DECISÃO – PEDIDO DE ESCLARECIMENTO - PREGÃO ELETRÔNICO Nº 009/2021**Pregão Eletrônico nº 009/2021****Assunto: Pedido de Esclarecimento nº 01****Requerente: VOTECH TECNOLOGIA EM VOTAÇÃO**

Trata-se de **Pedido de Esclarecimento** interposto pela empresa **VOTECH TECNOLOGIA EM VOTAÇÃO**, em face do Edital - Pregão Eletrônico nº. 009/2021, cujo objeto é o **REGISTRO DE PREÇOS PARA FUTURA E EVENTUAL AQUISIÇÃO DE PAINÉIS DE LED E ACESSÓRIOS, PARA PERMITIR A REALIZAÇÃO DE VIDEOCONFERÊNCIAS NOS ESPAÇOS DE EVENTOS E REUNIÕES DA ASSEMBLEIA LEGISLATIVA DE MATO GROSSO**, conforme as condições e especificações estabelecidas no Edital e seus anexos.

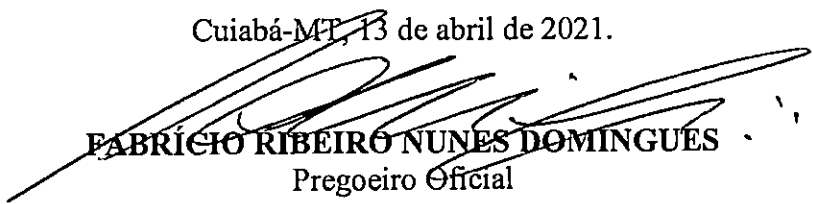
1) Para o Item 1 do Lote 01 do objeto desta licitação, é solicitado: "Consumo máximo: 180w.". Entretanto, em pesquisa realizada no mercado, entre os fabricantes líderes do mercado mundial (Samsung, LG, AOC, Philips, Christie, entre outras), nenhum atende ao consumo máximo solicitado. Ainda, realizamos o comparativo, e tal consumo máximo solicitado é compatível apenas com monitores com brilho de 500 cd/m². Monitores com brilho 700 cd/m² possuem um maior consumo devido a intensidade de nits do produto. Desta forma, visando adequar as especificações técnicas aos produtos atuais do mercado, ampliando assim o rol de participantes e promovendo a competitividade da presente licitação, solicitamos que seja atendido a participação de propostas com monitores com consumo máximo de 250W.

Conforme manifestação técnica enviada pela Secretaria de Tecnologia da Informação, através do Memorando nº198/2021/STI/ALMT, em resposta ao pedido de esclarecimento acima descrito, informamos que será retificada a especificação visando ampliar a competitividade.

Esclarecimento: Alterar no Item 01 – Lote 01: “Consumo máximo” - De 180w para 300w.
